**AVIS RELATIF À LA PROTECTION
CONTRE LES EVENTUELS EFFETS NOCIFS ET NUISANCES
PROVOQUÉS PAR LES RAYONNEMENTS NON IONISANTS
GÉNÉRÉS PAR DES ANTENNES ÉMETTRICES STATIONNAIRES**

Commune : MARTELANGE - Exploitant : TELENET GROUP

Référence exploitant : LX6036B

Rapport n° 41 / 2025

Figure 1 : Vue en plan des lieux de séjour et des points de contrôle

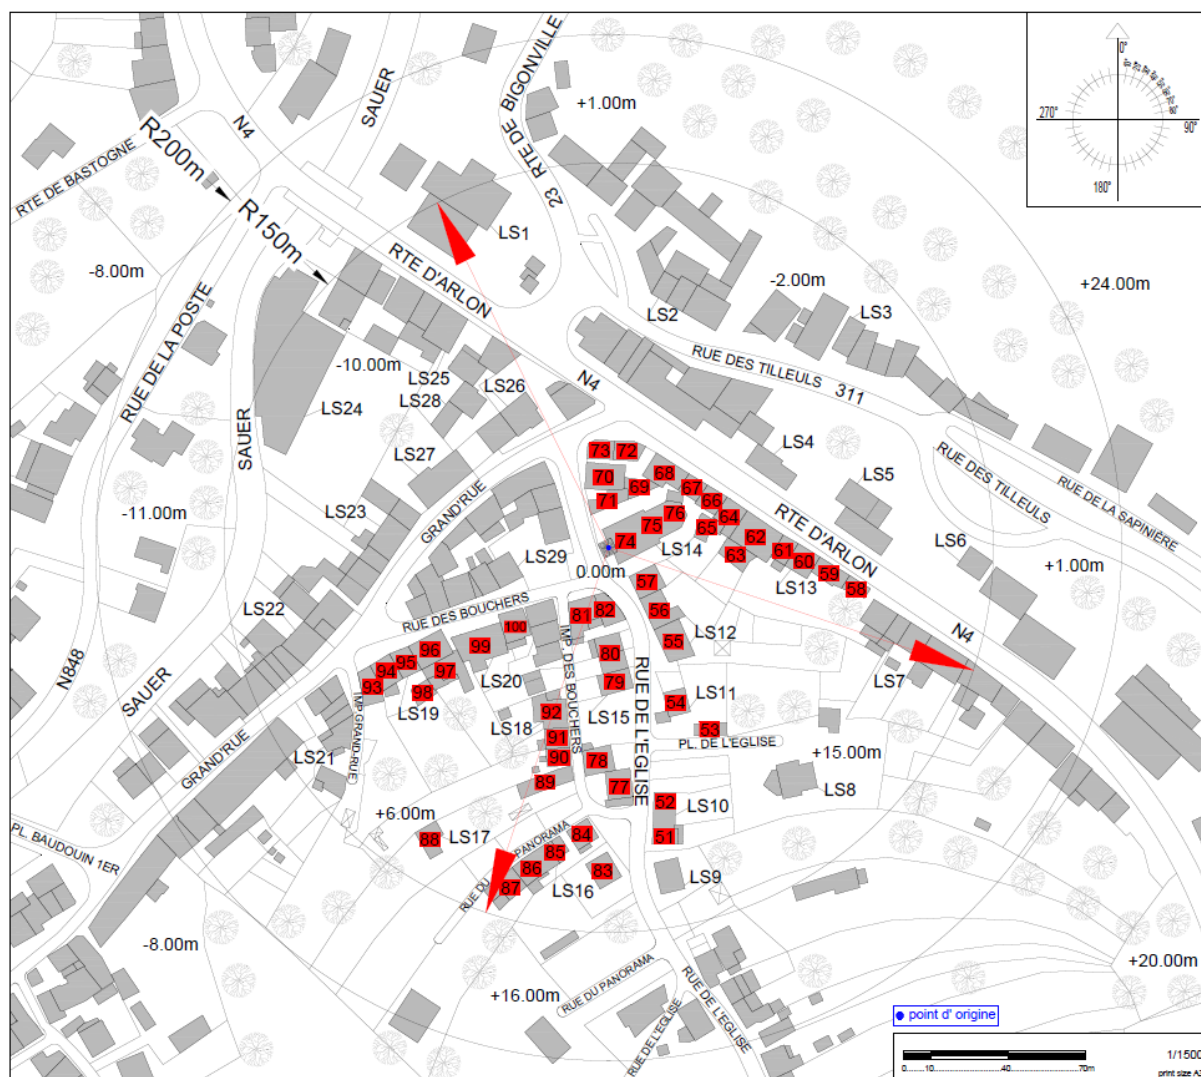
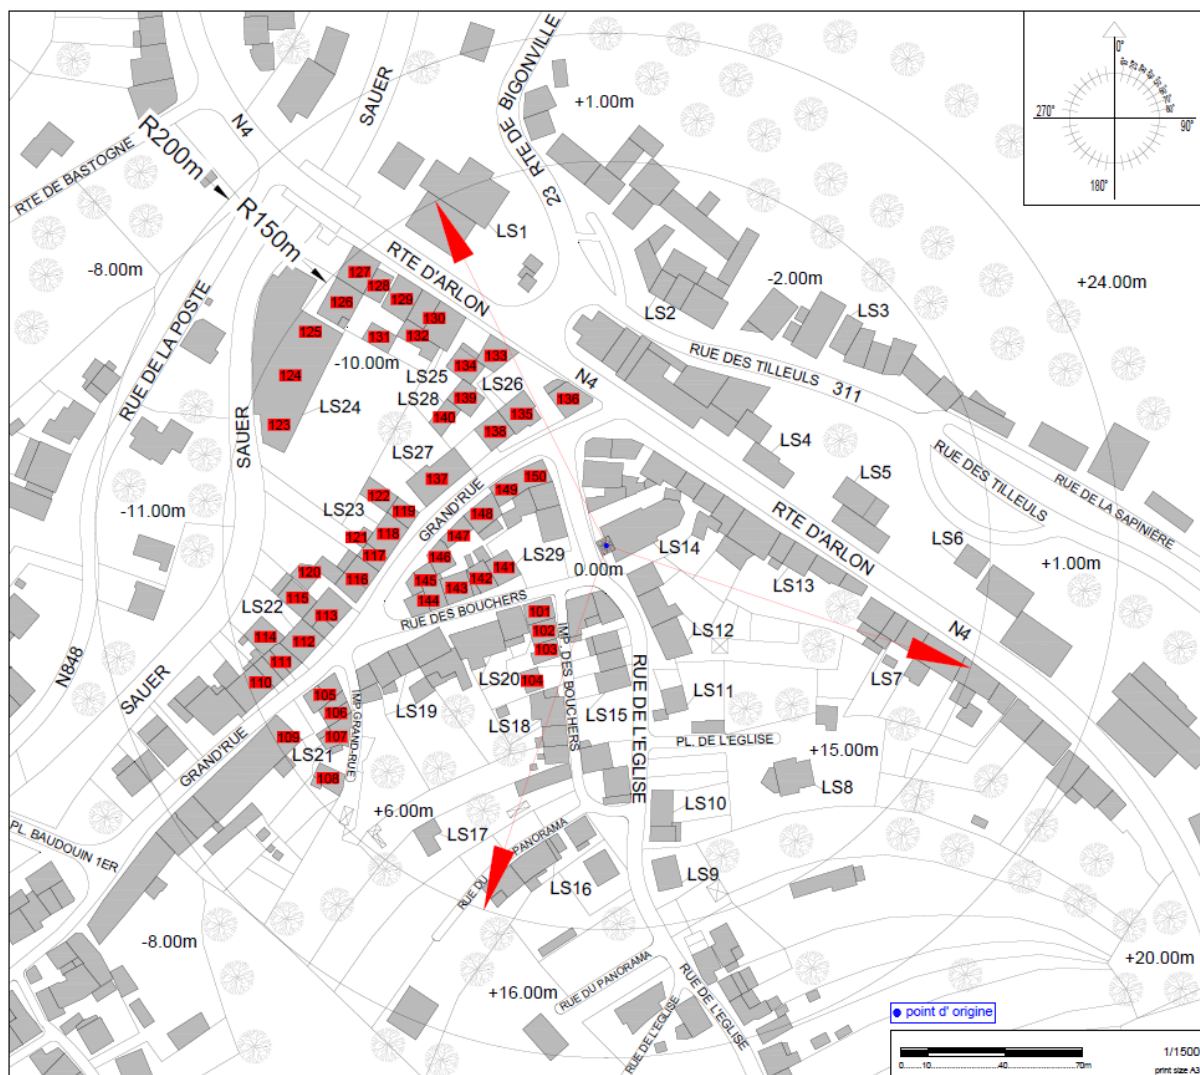
Les fréquences d'émission, la puissance rayonnée par chacune des antennes et leur gain permettent de déterminer le rayon de la zone à analyser. Tout dépassement de la limite par installation est exclu en dehors de cette zone. Le tableau 2 reprend les 35 LS² pour lesquels l'indice d'exposition est le plus élevé. Les différentes colonnes indiquent :

- le numéro du point de contrôle repris sur un des plans de la figure 1;
- le numéro du LS dans lequel se trouve le point de contrôle de la 1^{ère} colonne ;
- l'atténuation d'obstacle prise en compte pour le calcul de l'indice d'exposition dans le LS ;
- le résultat du calcul de l'indice d'exposition.

En ce qui concerne les antennes de l'installation mentionnées dans le tableau 1, la distance maximale à laquelle la limite pourrait être atteinte, à l'extérieur, est égale à 93,2 m. S'il n'y a pas de LS à une distance inférieure, les antennes respectent forcément la limite d'immission.

Dans le cas des LS situés à l'intérieur des bâtiments, une atténuation d'obstacle est prise en compte et il en résulte que la distance maximale à laquelle la limite pourrait être atteinte se réduit à 66,0 m.

Les résultats de l'évaluation décrite au paragraphe 4 indiquent que les antennes émettrices stationnaires de l'installation faisant l'objet du présent avis ne produisent pas, dans un lieu de séjour, un rayonnement électromagnétique maximum supérieur aux limites fixées à l'article 4 du décret.

Figure 2 : Vue en plan des installations d'antennes dans un rayon de 300 mètres autour de l'installation faisant l'objet de la demande d'avis

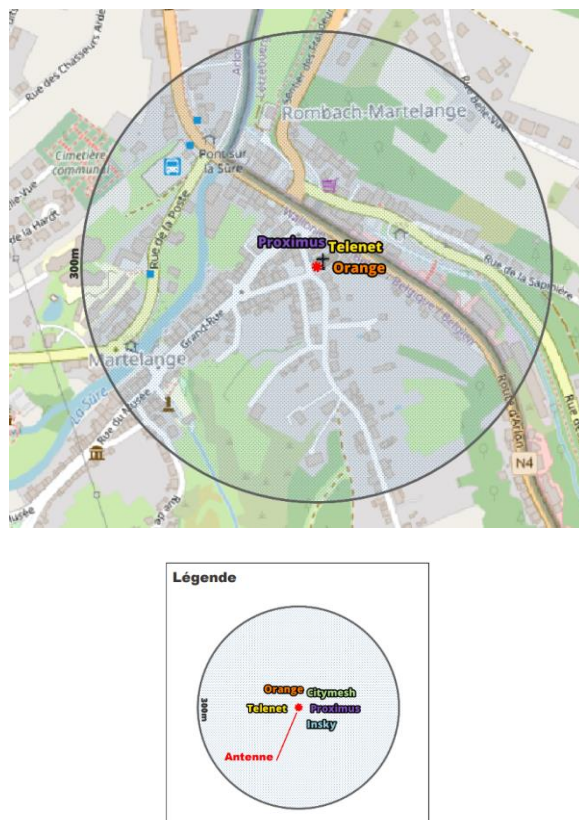
Le plan en projection verticale de la figure 2 indique la localisation des installations d'antennes émettrices stationnaires visées par le décret et situées dans un rayon de 300 mètres autour de l'installation référencée dans le paragraphe 2 et localisée au centre du cercle. Les données de localisation de ces antennes et les avis correspondant sont accessibles via le cadastre en ligne des antennes émettrices stationnaires⁸. Les installations prises en compte dans l'évaluation du respect de la limite cumulative sont les installations d'antennes émettrices déclarées en service par l'exploitant à la date du présent avis, à l'exception de l'installation référencée dans le paragraphe 2 et éventuellement d'autres installations ayant fait l'objet d'une demande d'avis à la même date et qui sont situées à l'intérieur de la zone de 300 mètres de rayon.

- il y a au plus 4 installations d'antennes émettrices stationnaires présentes dans la zone d'évaluation de 300 mètres de rayon représentée dans la figure 2, y inclus l'installation référencée dans le paragraphe 2 : la limite cumulative définie à l'article 4, §2 du décret est nécessairement respectée dans les lieux de séjour à l'intérieur de la zone d'évaluation de 300 mètres de rayon ;

- b) il y a exactement 5 installations d'antennes émettrices stationnaires présentes dans la zone d'évaluation de 300 mètres de rayon représentée dans la figure 2, y inclus l'installation référencée dans le paragraphe 2 et il existe, pour 3 ou 4 de ces installations, un avis attestant le respect de la limite abrogée de 3 V/m : la limite cumulative définie à l'article 4, §2 du décret est nécessairement respectée dans les lieux de séjour à l'intérieur de la zone d'évaluation de 300 mètres de rayon ;

- c) dans tous les autres cas, il a été vérifié que la limite cumulative définie à l'article 4, §2 du décret n'est pas dépassée dans les lieux de séjour sur base du nombre d'installations localisées dans la zone d'évaluation de 300 mètres de rayon représentée dans la figure 2, de leur localisation ainsi que des données inscrites dans la figure 1 et au paragraphe 4 du présent avis et dans les avis attestant le respect de la limite par installation ou de la limite abrogée de 3 V/m relatifs aux autres installations reprises dans la figure 2.

Compte tenu des considérations ci-dessus, il apparaît que l'intensité du rayonnement électromagnétique généré, dans les lieux de séjour situés dans un rayon de 300 mètres autour de l'installation référencée dans le paragraphe 2, par l'ensemble des antennes émettrices stationnaires de l'ensemble des exploitants du même site d'antennes émettrices stationnaires respecte la limite fixée à l'article 4, § 2 du décret.
